Mission régionale d'autorité environnementale
ÎLE-DE-FRANCE

Avis délégué
sur le projet de renouvellement urbain
du quartier du clos Saint-Lazare à Stains (93)

N° APJIF-2025-064
du 09/07/2025

Illustration 12 : Carte des principaux projets en proximité immédiate et rapprochée avec le quartier du Clos Saint-Lazare susceptibles d’interagir avec le projet de renouvellement urbain et pouvant présenter des impacts cumulés et/ou des synergies fortes (RNT page 41 et EI page 481).

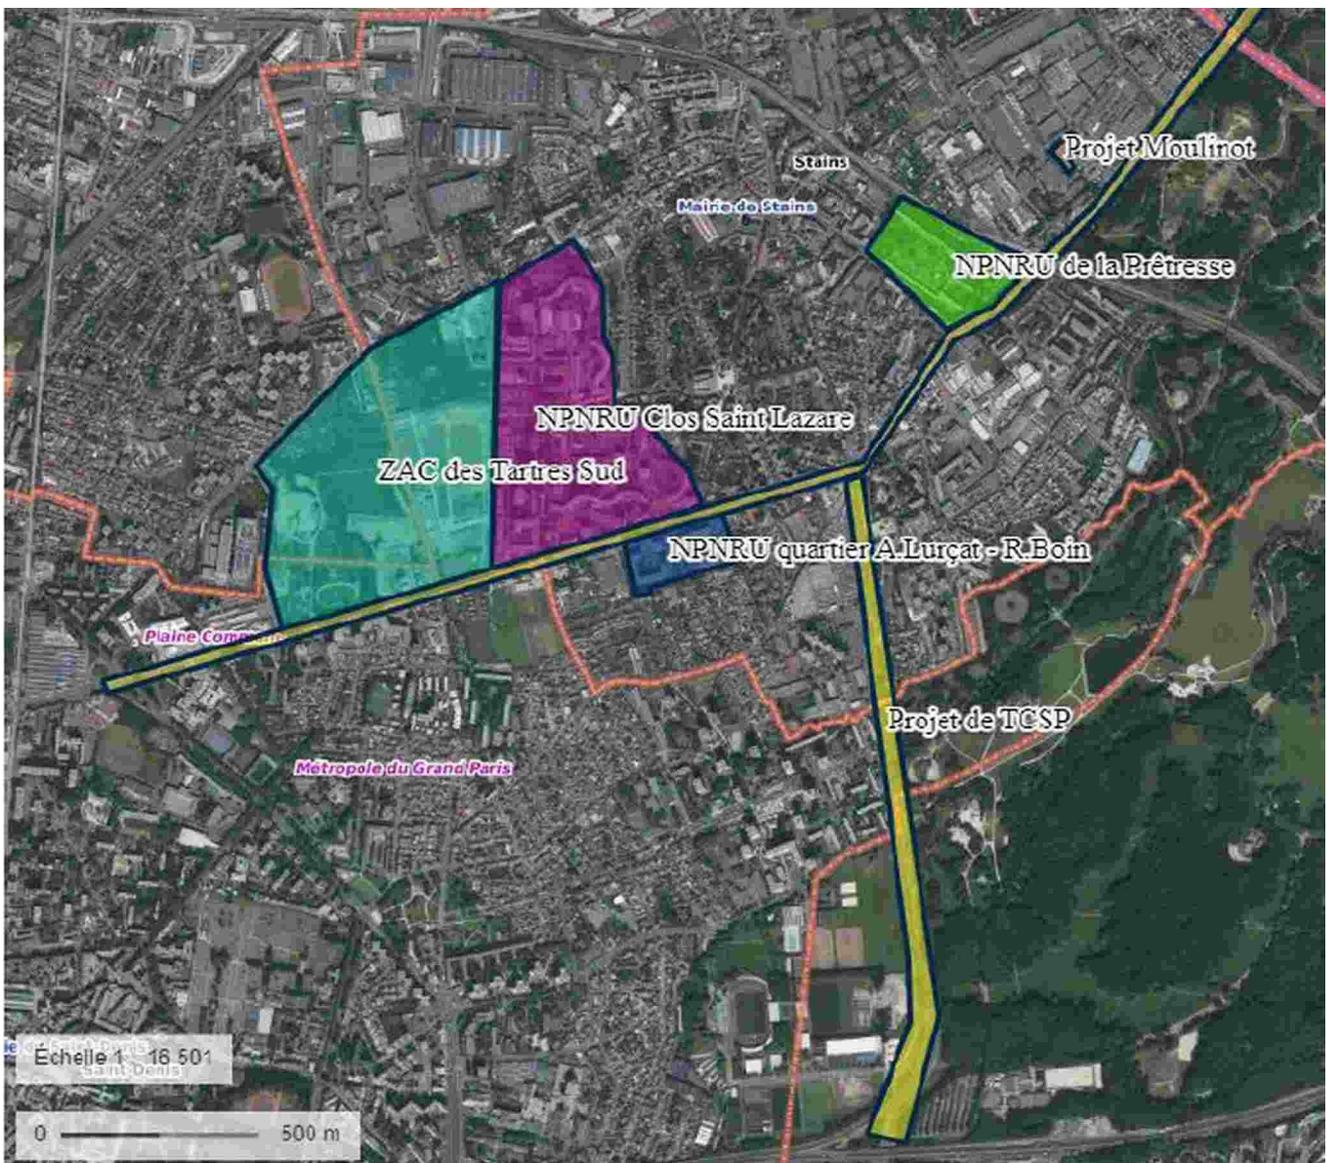
L'Autorité environnementale note que la partie dédiée à l'analyse des impacts cumulés des projets est positionnée en fin du rapport, ce qui est relativement courant. En raison des interactions importantes et des synergies potentielles avec d'autres projets, il aurait toutefois été intéressant de développer une justification au fil du document pour que puisse être perçue la concordance des programmations et la convergence des objectifs avec les principaux projets voisins : le projet de Zac des Tartres à l'ouest, le projet NPNRU de la Prêtresse à l'est, le projet NPNRU du quartier Lurçat Boin au sud, et les projets de développement de TCSP (bus à haut niveau de service) le long des RD29 et RD901 au sud et sud-est.

Illustration 19 : Carte des enjeux de biodiversité relatifs aux habitats naturels et à la flore patrimoniale (EI, page 126).

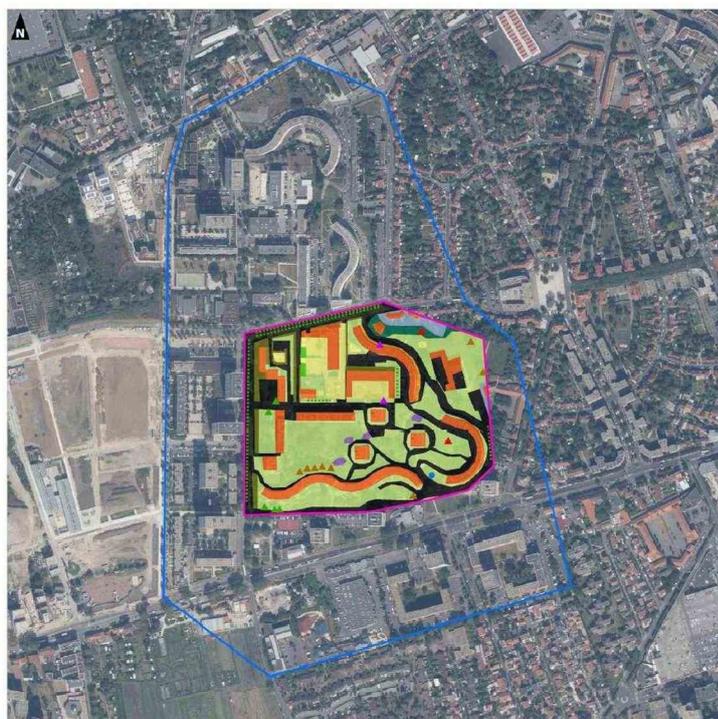
L'Autorité environnementale note que les inventaires menés conduisent à identifier des enjeux de biodiversité globalement faibles au regard de la conservation et/ou du caractère patrimonial des espèces et habitats. Cependant, l'étude de biodiversité aurait pu éclairer davantage sur les fonctions écologiques des espaces naturels identifiés, sur les contraintes en termes de fragmentation et sur les opportunités en termes de renaturation et de gestion extensive, voire de libre évolution. La cartographie des habitats naturels aurait pu être une base utile pour une réflexion sur les enjeux de naturalité et fonctionnalités écologiques.

Illustration 20 : Carte de la localisation des gîtes, nichoirs et hibernaculum prévus au titre des mesures d'accompagnement du projet à destination (EI, page 350)

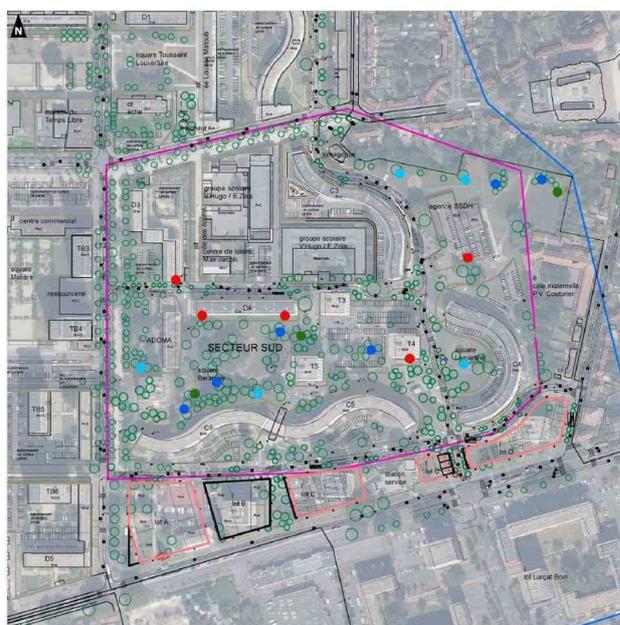
L'Autorité environnementale note que la mesure relative à l'installation de refuges de substitution fait l'objet d'un engagement après la fin des travaux, alors que ces dispositifs peuvent être efficaces en phase de travaux. La mise en place de gîtes et de nichoirs envisagés sur des arbres et des bâtiments à conserver avant le démarrage du chantier devrait donc faire l'objet d'engagements. En l'état, le dossier n'en dispose pas. L'Autorité environnementale souligne par ailleurs que ces dispositifs ne concernent que l'aire d'étude immédiate qui est largement insuffisante en comparaison de la zone réelle du projet alors que les connexions écologiques du site du projet avec la Zac des Tartres, la cité-jardins de Stains et la ferme urbaine devrait être prise en compte.

Illustration 25 : Modélisation des niveaux de bruit à 4m au dessus du sol en dB(A) de jour (gauche) et de nuit (droite) pour la zone du Clos Saint-Lazare et de Tartres selon les caractéristiques des projets, le nouveau tracé des rues et les nouveaux bâtiments indiqués en bleu (EI page 464)

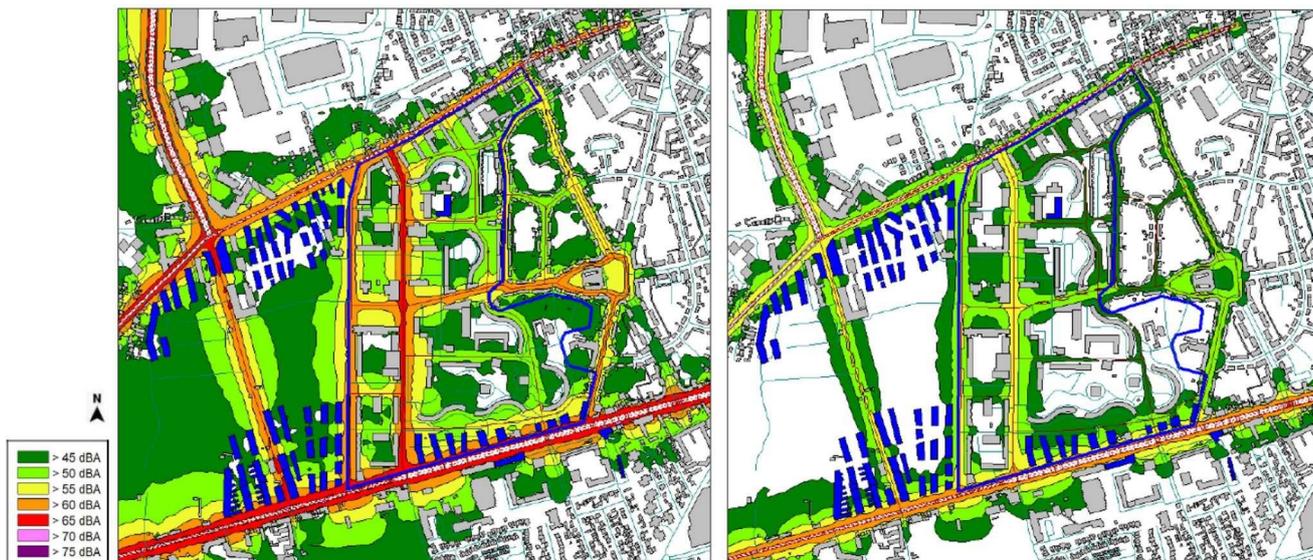
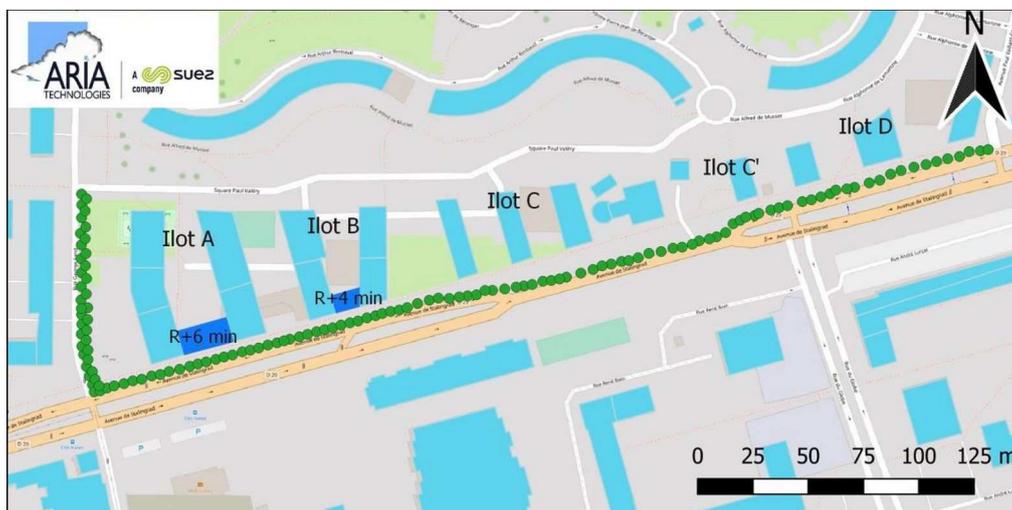
Les études conduites permettent donc une évaluation générale des effets attendus à l'échelle du projet. Les cartographies de bruit simulé indiquent que l'implantation des bâtiments destinés à un usage de logement sont exposés à des niveaux de bruit « non modérés » en journée, en particulier l'immeuble situé à l'intersection de l'avenue George Sand et de l'avenue Stalingrad, les deux axes les plus bruyants identifiés à l'état initial. L'Autorité environnementale souligne qu'à l'état initial, cet espace étant occupé par un square, aucune population n'est exposée à ce contexte acoustique.

L'Autorité environnementale relève qu'un tel scénario d'implantation du bâti n'a pas été testé dans le cadre des modélisations acoustiques. Il ne permet pas à ce stade de quantifier l'effet de réduction attendu sur le bruit ressenti au cœur des îlots. Bien que cette mesure soit reprise et détaillée au sein du dossier d'étude d'impact, elle n'est pas reprise dans l'énoncé des mesures de réduction (EI, page 465). Le dossier mentionne que les logements seront conçus afin de limiter les nuisances acoustiques par la mise en retrait des bâtiments, avec création d'un « filtre végétal », une organisation des logements qui éloigne les pièces de vie de l'avenue Stalingrad et une isolation phonique performante des bâtiments.

De plus, l'implantation du bâti consistant à la fermeture des îlots en façade sud n'apparaît sur aucun plan masse présenté au sein du dossier. L'Autorité environnementale s'interroge sur la mise en œuvre effective de cette mesure.
